„UK-PedF-Etapová rekonstrukce objektu M. Rettigové 4, Praha 1“
IČ EDS: 133D24200012

Seznam změn

SEZNAM ZMĚN

SEZNAM č. : 2

SOUPIS PRACÍ - ZMĚNOVÝ LIST č. 9

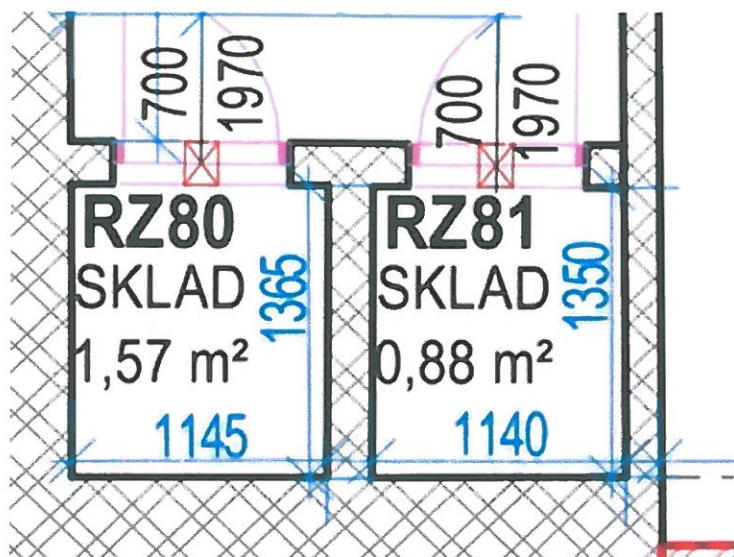
Předmět změny: 1.PP - vybourání příčky mezi RZ80, RZ81 a RZ82

V průběhu stavebních prací, byl zjištěn nevyhovující stávající stav zděných příček v 1.PP v místnostech RZ80, RZ81 a RZ82. Bylo proto rozhodnuto, že tyto příčky budou zbourány a nebudou nahrazeny novými.

Zjištěno až v průběhu provádění stavebních prací.

SOUPIS PRACÍ - ZMĚNOVÝ LIST č. 10

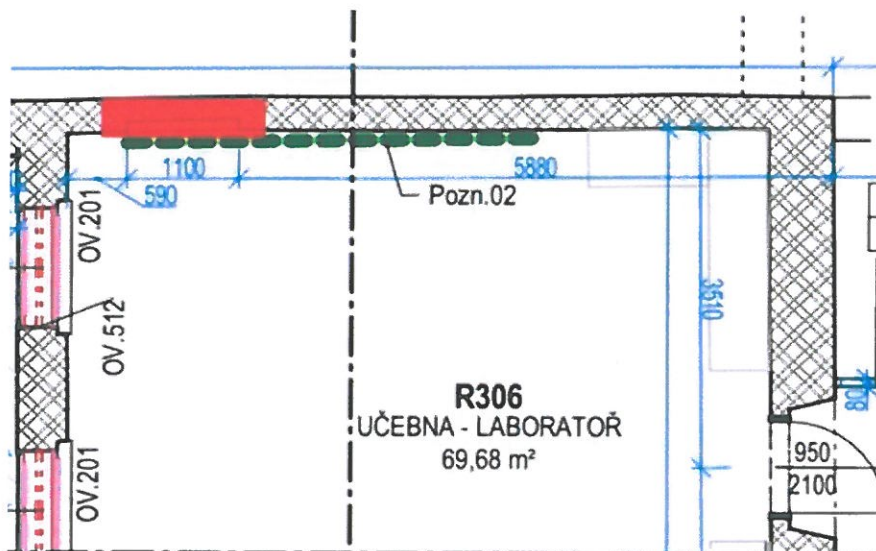
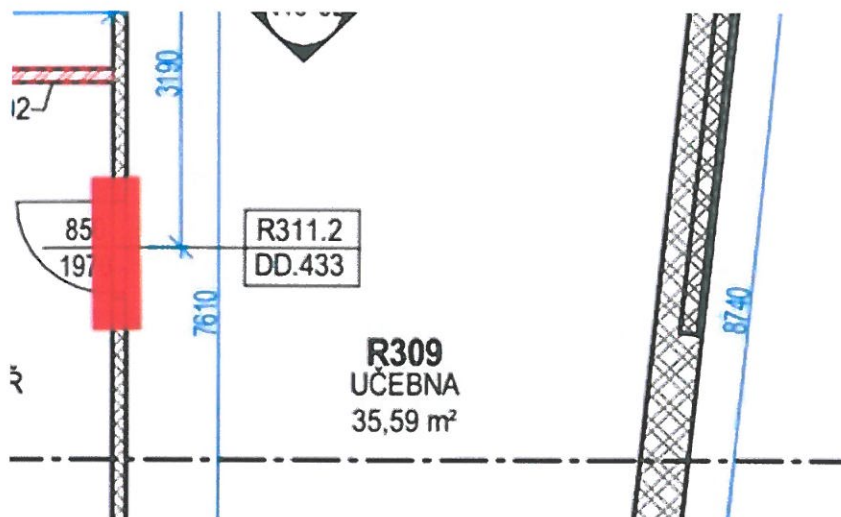
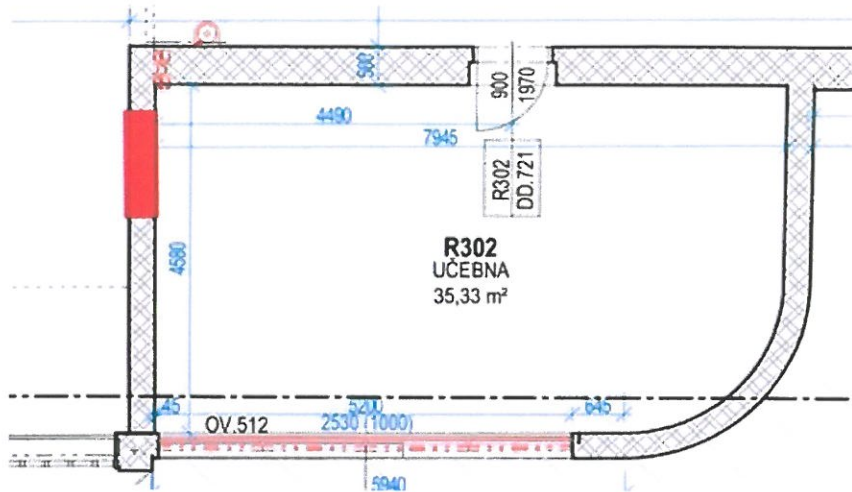
Předmět změny: 4.NP - truhlářské práce a související přípomoce

R306, R315 - dřevěný parapet místo keramického. Viz. zápis z KD č. 11, bod č. 2.9 z 31.3.2025.

Dmtž 3ks dveří v m. č. R302, R309, R306 + zazdění otvorů. Viz. zápis z KD č. 11, bod č. 2.14 z 31.3.2025, odst. 6.

R315 - dmtž stávajících dveří + d+m nových vč. zárubně. Viz. zápis z KD č. 11, bod č. 2.14 z 31.3.2025, odst. 11.

V průběhu realizace stavby bylo zjištěno, že u několika oken bylo oproti požadavku PP uvažováno s keramickými parapety.

V průběhu realizace stavebních prací byly objeveny 3ks dveřních otvorů, které byly provizorně zakryty a nebyly uvažovány v PD. S ohledem na požadavky uživatele stavby je navrženo demontáž a jejich zazdění, jelikož jejich využití není požadováno.

V průběhu stavebních prací byl zjištěn nevyhovující stav dveří v místnosti R315 pro jejich další užívání, proto se navrhuje jejich výměna za nové dveře včetně dveřní zárubně.

SOUPIS PRACÍ - ZMĚNOVÝ LIST č. 12

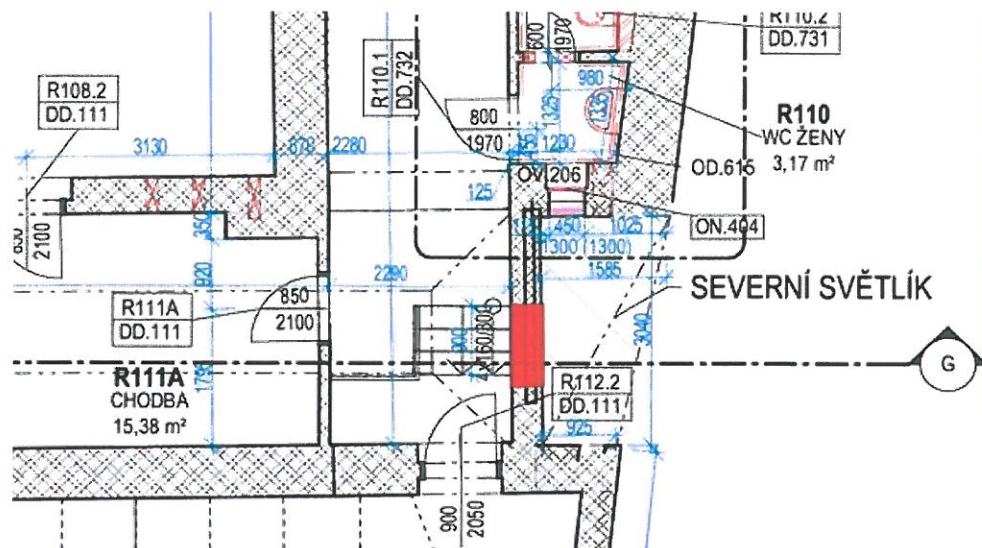
Předmět změny: 2.NP - studijní oddělení - truhlářské práce a související stavební přípomoc

D+m okno ON.611 - nedodává se. Viz. zápis z KD č. 11, bod č. 2.15 z 31.3.2025, odst. 1.

Dmtž okna v R112 + zazdění. Viz. zápis z KD č. 11, bod č. 2.15 z 31.3.2025, odst. 2.

V průběhu stavebních prací bylo zjištěno, že toto okno bylo již realizováno ještě před zahájením stavby a nyní jej tedy není nutné realizovat.

V průběhu realizace stavebních prací bylo objeveno toto okno, se kterým PD nepočítá. Uživatel toto okno nepožaduje, proto se navrhuje jeho vybourání a zazdění.

SOUPIS PRACÍ - ZMĚNOVÝ LIST č. 13

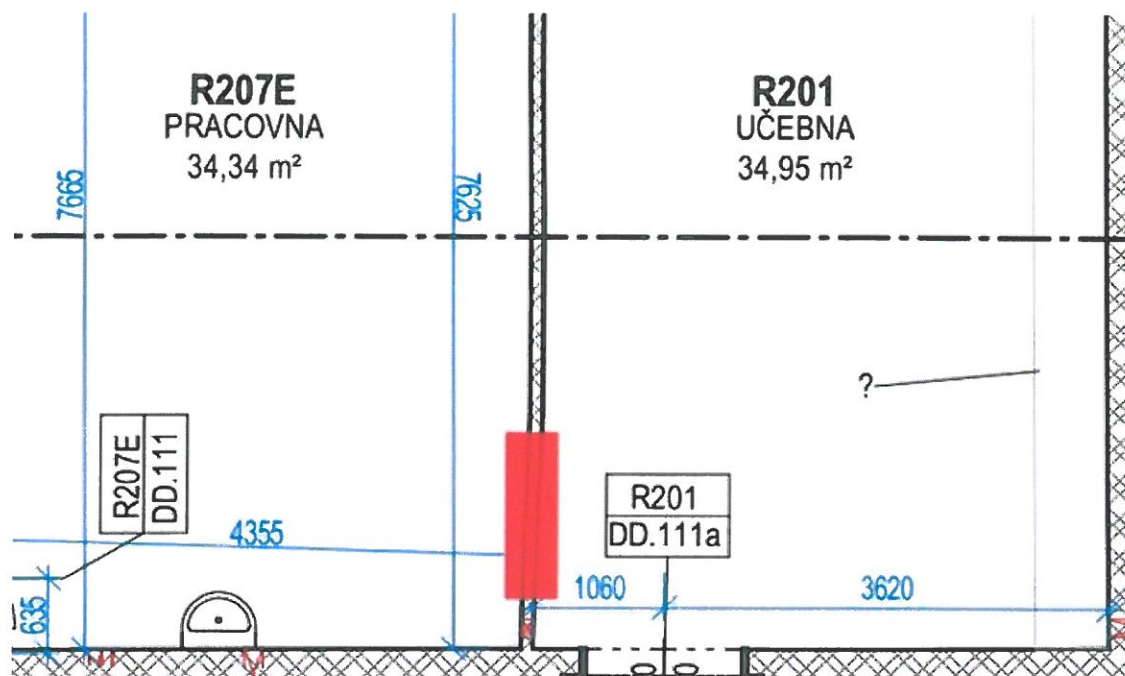
Předmět změny: 3.NP - chemie - truhlářské práce, stavební přípomoc

R206A - dmtž a zazdění dveří. Viz. zápis z KD č. 11, bod č. 2.16 z 31.3.2025, odst. 1.

R206H - ON.108b - zazdění, nebude se dodávat. Viz. zápis z KD č. 11, bod č. 2.16 z 31.3.2025, odst. 8.

R207E/R201 - dmtž a zazdění dveří, viz zápis z KD č. 31, bod č. 2.67 z 25.8.2025.

V průběhu stavebních prací byly nalezeny dveře, se kterými PD nepočítá a uživatel jejich ponechání nepožaduje. Proto budou demontovány a zazděny.

V průběhu realizace byla zjištěna kolize vedení potrubí VZT a okna. Z tohoto důvodu nebude okno realizováno.
